令和3年7月16日提出資料
 敦賀発電所2号炉 敷地の地形、地質・地質構造について
 (コメント回答)
 197頁

K断層の連続性評価について

令和3年7月16日提出資料
 敦賀発電所2号炉敷地の地形、地質・地質構造について
 (コメント回答)
 200頁

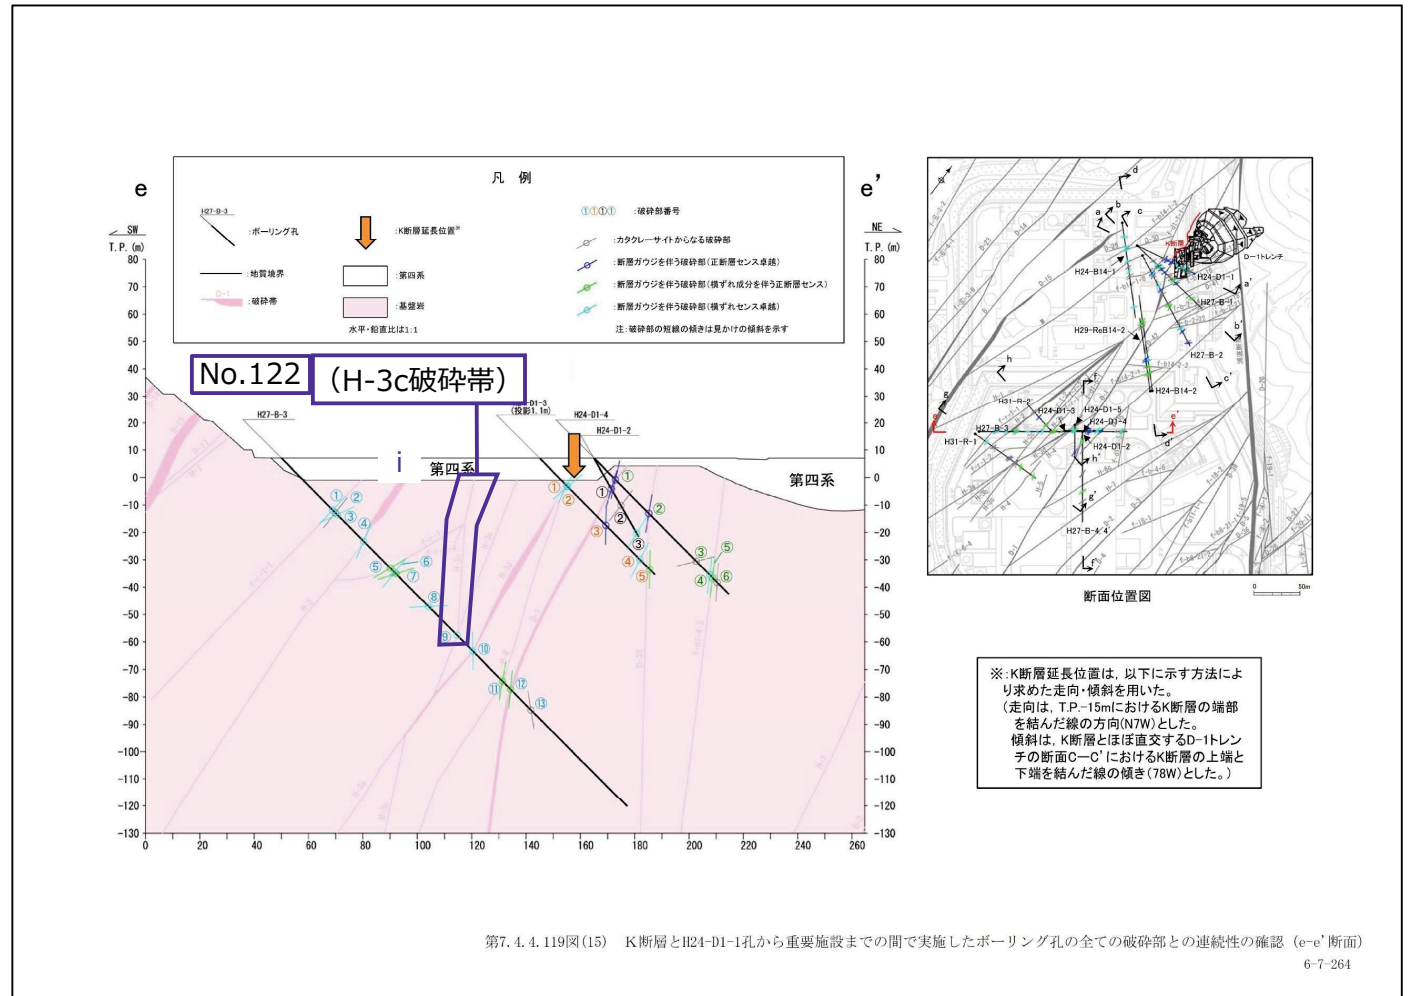
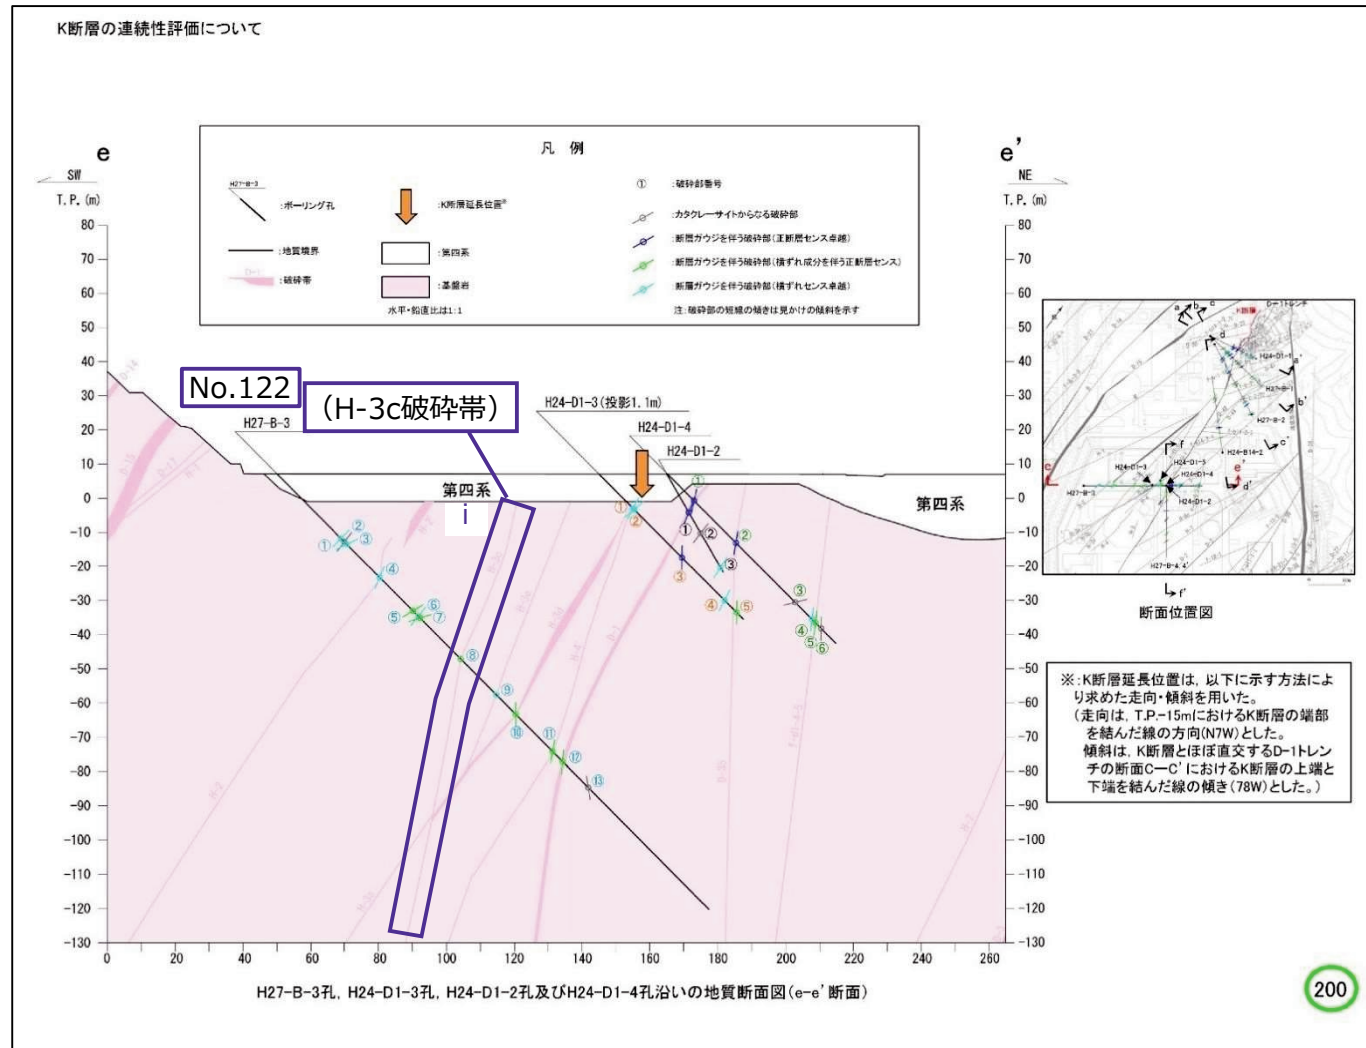
各ボーリング孔における最新活動面の深度等の変更を反映及びそれに伴い破碎帯分布を再評価

令和3年7月16日提出資料
 敦賀発電所2号炉 敷地の地形、地質・地質構造について
 (コメント回答)
 201頁

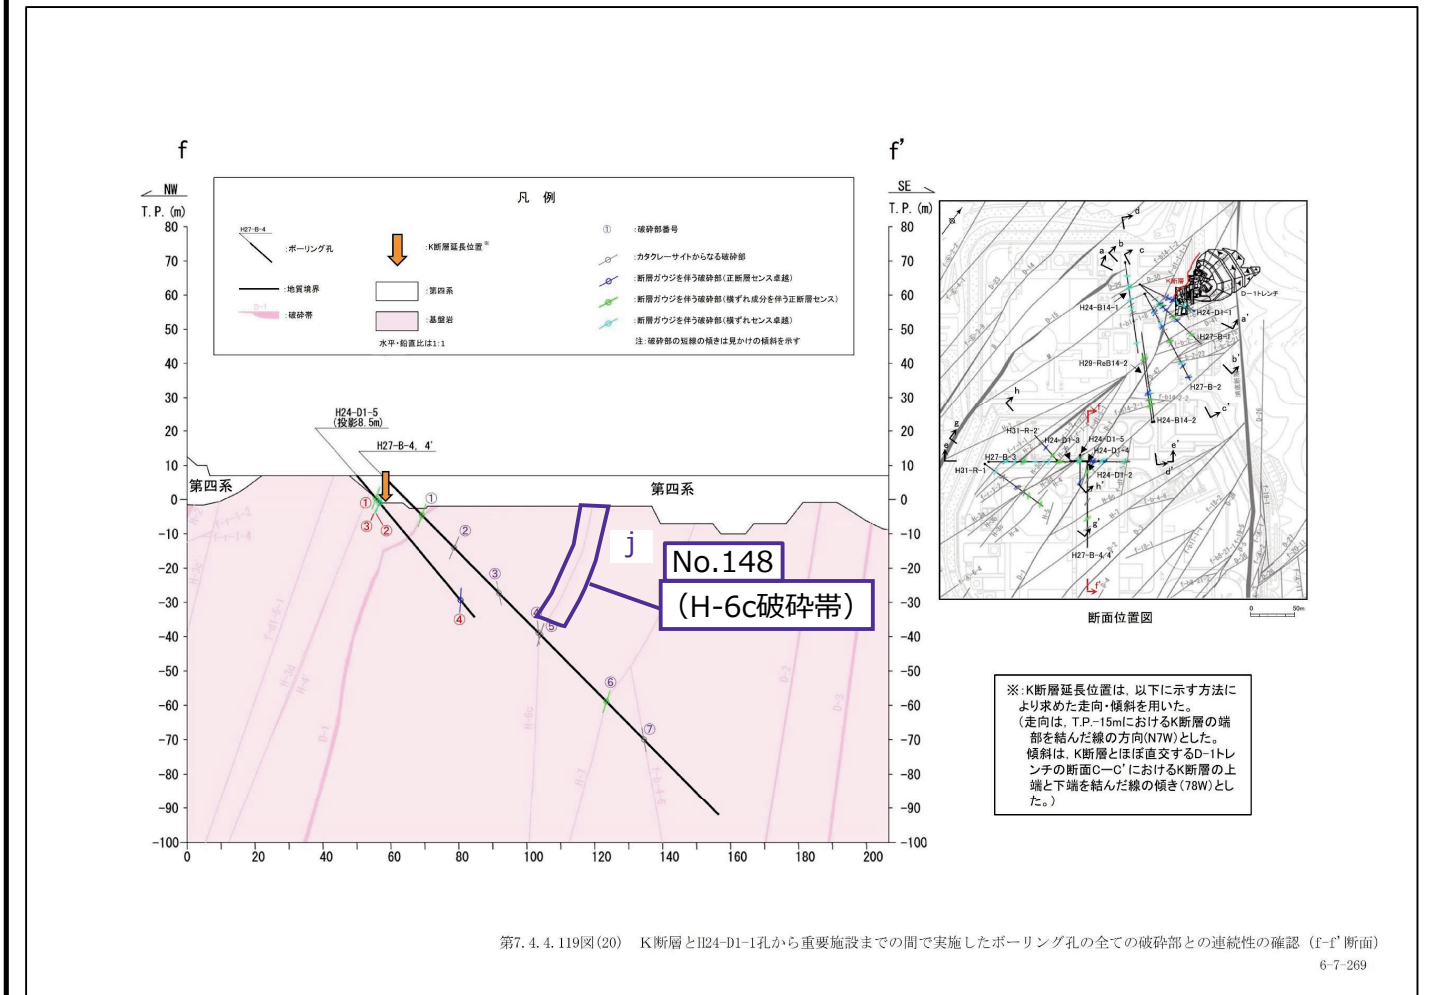
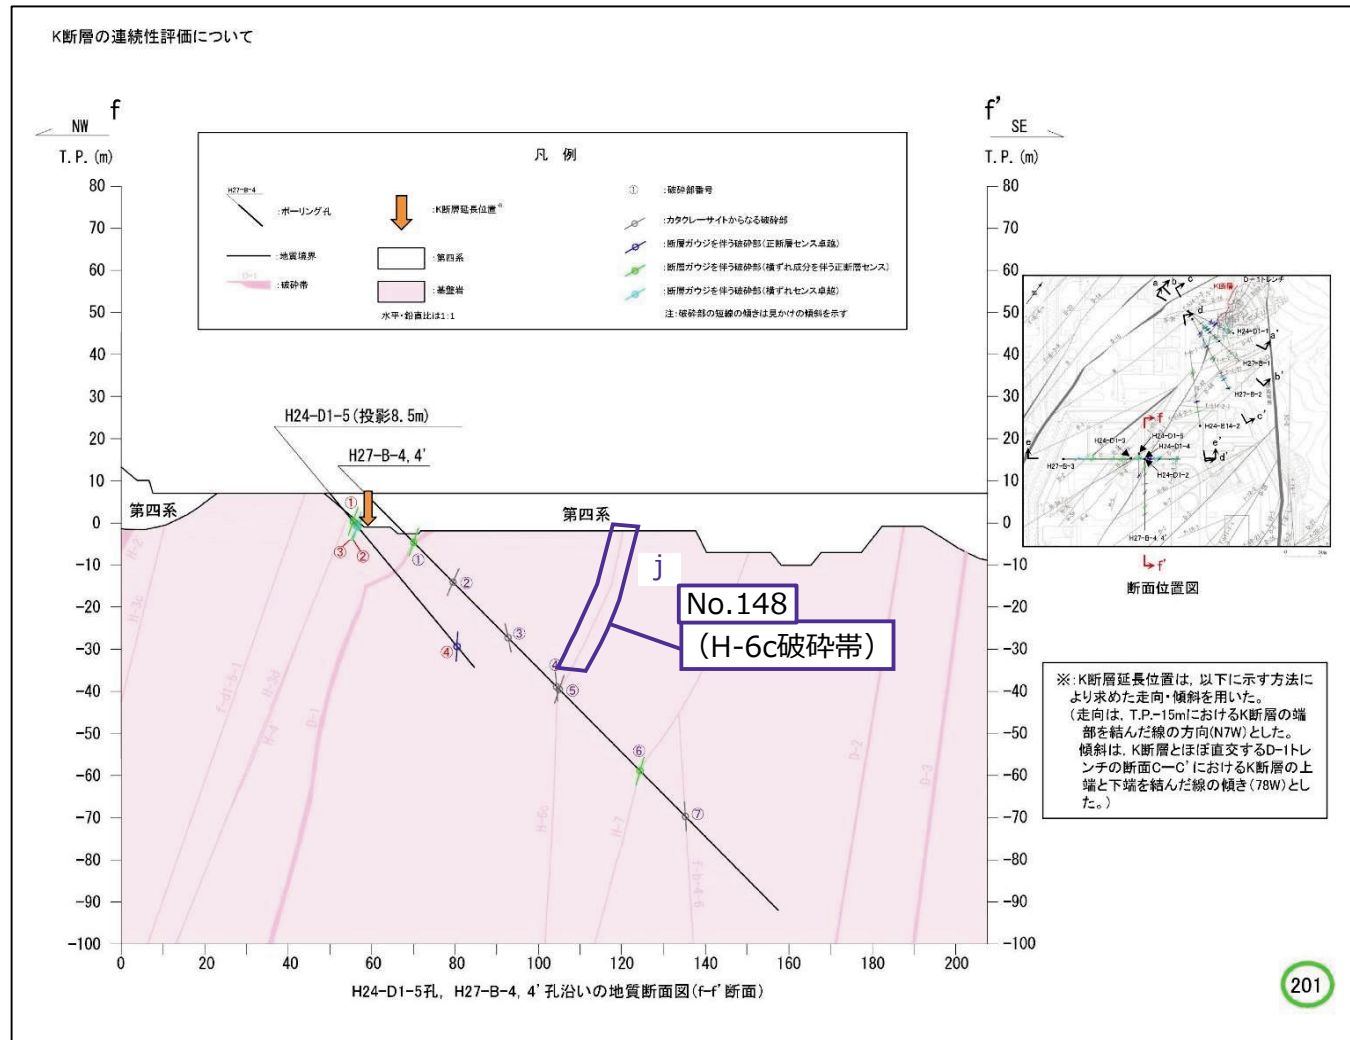
各ボーリング孔における最新活動面の深度等の変更を反映及びそれに伴い破砕帯分布を再評価
 ボーリングコア上の破砕帯確認箇所④とH-6c破砕帯のずれ (No.148) を修正

・破砕帯名を「f-r-1-1」に変更（No.157-追5）

【理由】評価対象ボーリングに追加したH31-R-1孔の破砕部と連続すると評価したため、破砕帯名を「f-r-1-1」に変更した。

【断層連続性評価への影響】あり

a 破砕帯名を「f-r-1-1」に変更（No.157-追5）
